연구실 공사

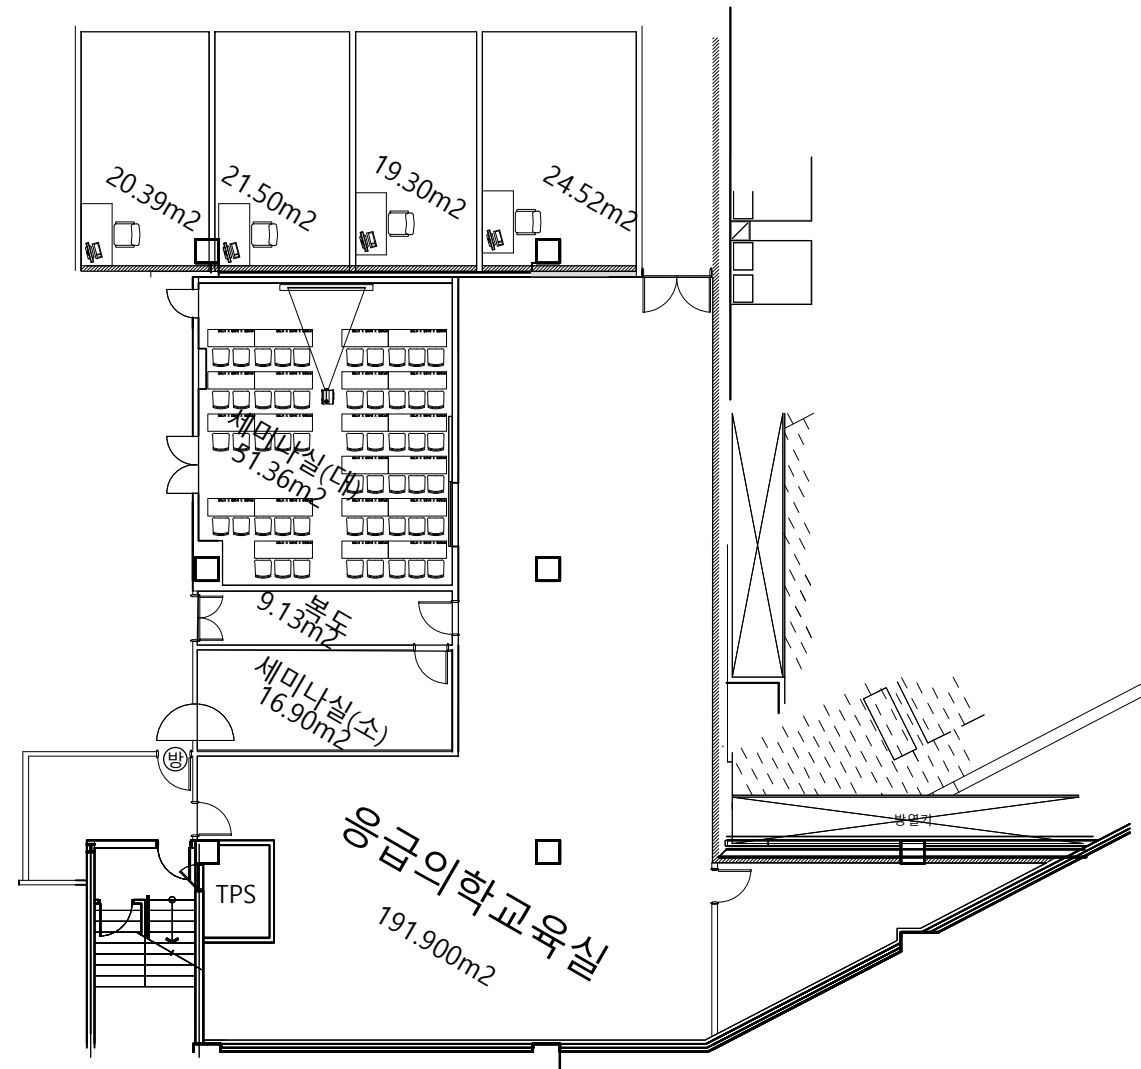
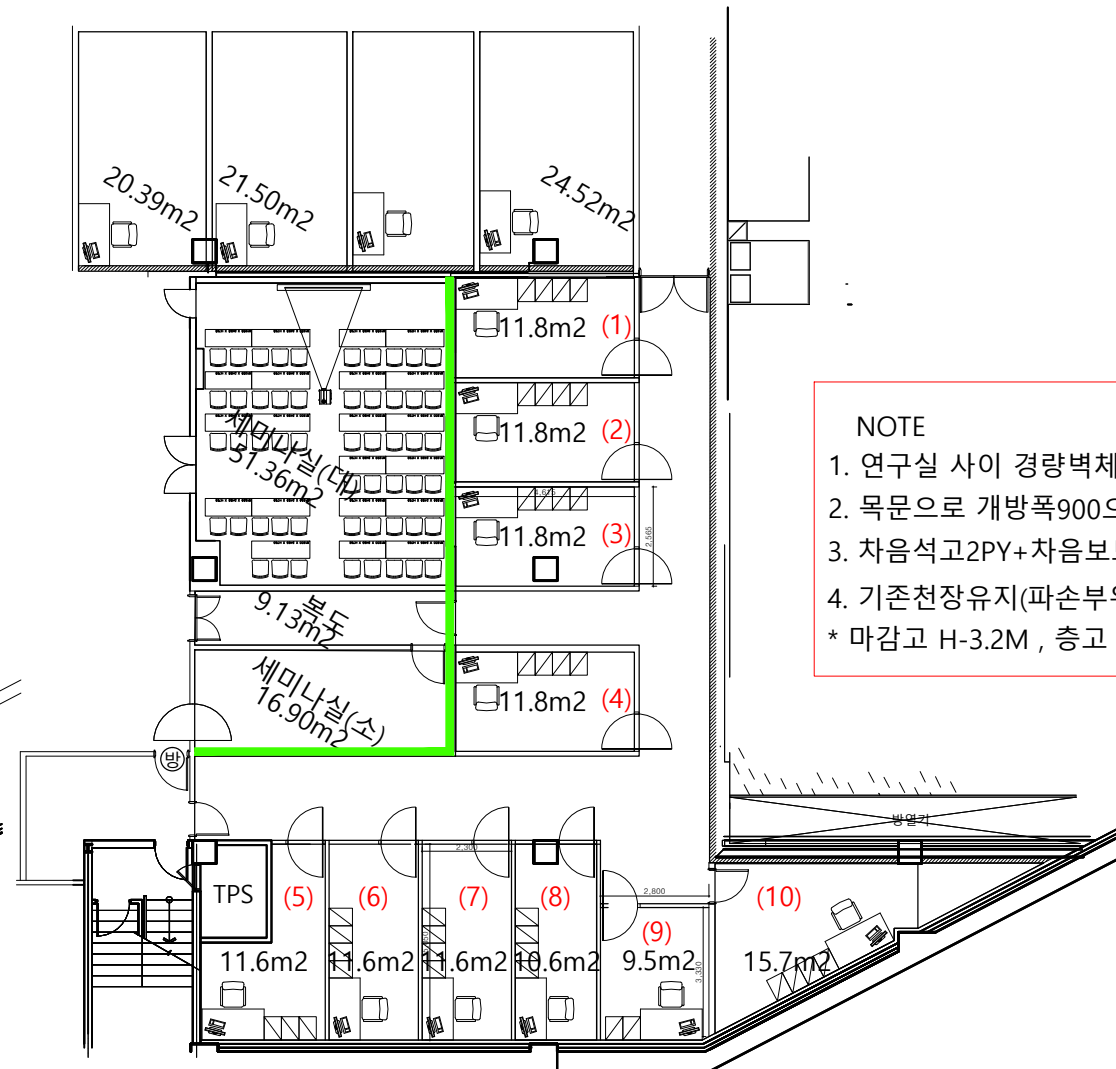
1. 연구실 사이 경량벽체는 기존천장 하부까지(차음2PY+차음시트)
 2. 목문으로 개방폭900으로 시공한다.(번호키,도어체크포함)
 3. 차음석고2PY+차음보드-높이는 슬라브하부까지(H-5.5M)
 4. 기존천장유지(파손부위 보수), 기본벽면 도장
- * 마감고 H-3.2M , 층고 H-5.5M
